改善箇所説明図

背面図

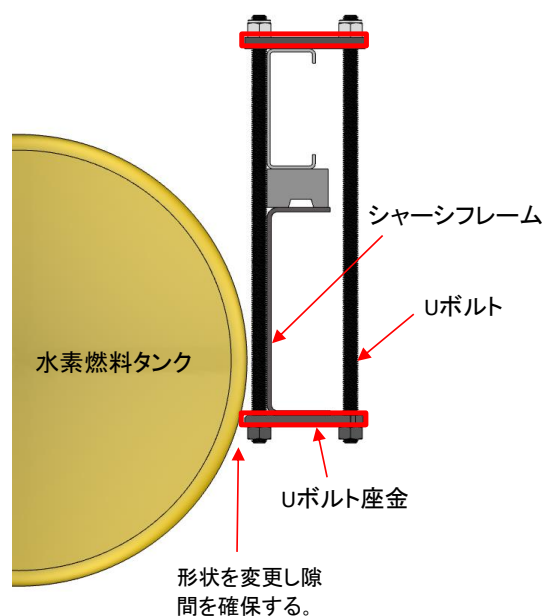
冷蔵冷凍車の左最前方シャシUボルト座金(以下、「Uボルト座金」)において、設計時の検討が不十分だったため、水素燃料タンクとUボルト座金の隙間が不足しているものがある。
そのため、走行時の振動等により、水素燃料タンクとUボルト座金が増え続け干渉し、そのままの状態で使用を続けると、水素燃料タンクが破損し、最悪の場合、走行中にエンジンが停止するおそれがある。

全車両、上下のUボルト座金を、形状を見直したものに交換する。
水素燃料タンクに傷が付いていた場合は、必要に応じて、水素燃料タンクの補修又は交換をおこなう。
